Parecer da Comissão de Avaliação

Relatório de Conformidade Ambiental do Projeto de Execução

(AIA nº 2880- RECAPE)

"Cais Fluvial de Castanheira do Ribatejo"

Figura 3 – Em cima, o troço inicial da via; em baixo, o troço final da via, incluindo a "raquete"

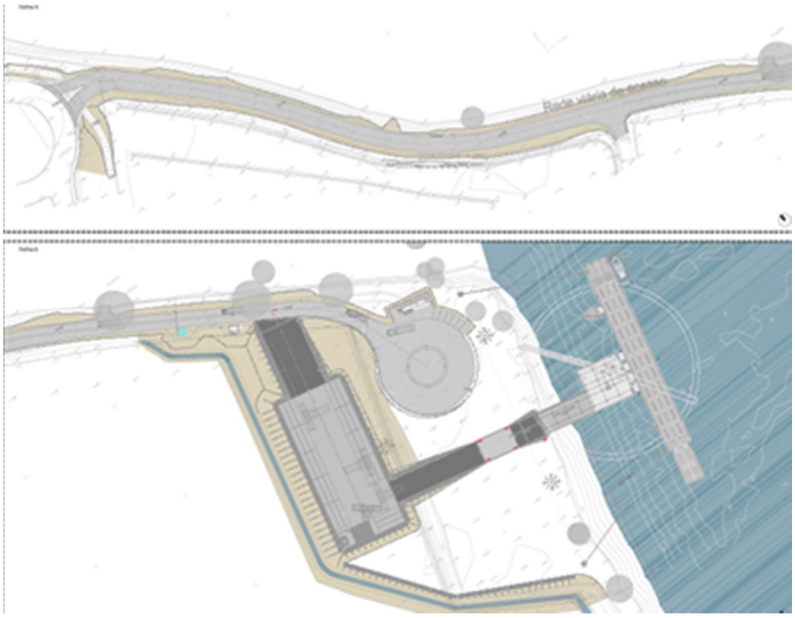
Também não foi apresentada qualquer justificação para a maior extensão do caminho e para a implantação de uma rotunda / "raquete" e de edifícios modulares destinados a serviços administrativos em domínio público hídrico (DPH). Estas alterações implicam o acréscimo da afetação de área do Domínio Público Hídrico (DPH), nomeadamente o Domínio Público Lacustre e Fluvial associado a cursos de água navegáveis ou flutuáveis, conforme o descrito no artigo 5.º da Lei n.º 54/2005, de 15 de novembro, incluindo a margem que neste local tem 30 metros de largura contados a partir do limite do leito conforme determina o n.º 3 do artigo 11.º, cuja titularidade pertence ao Estado, de acordo com o n.º 1 do artigo 6.º, presumindo-se público exceto nos casos previstos no artigo 12.º, todos da mesma Lei. Assim, foi efetuado um pedido de informação adicional, no qual foi referido que as referidas alterações não são passíveis de aceitação, devendo ser apresentado o projeto reformulado de forma a corrigir as referidas situações.

O projeto de execução prevê um acréscimo de 110 metros no comprimento da via, para construção de uma rotunda no final do troço.

No EIA este acesso não se prolongava em direção ao rio, fazendo a ligação direta à rampa de acesso ao parque de contentores.
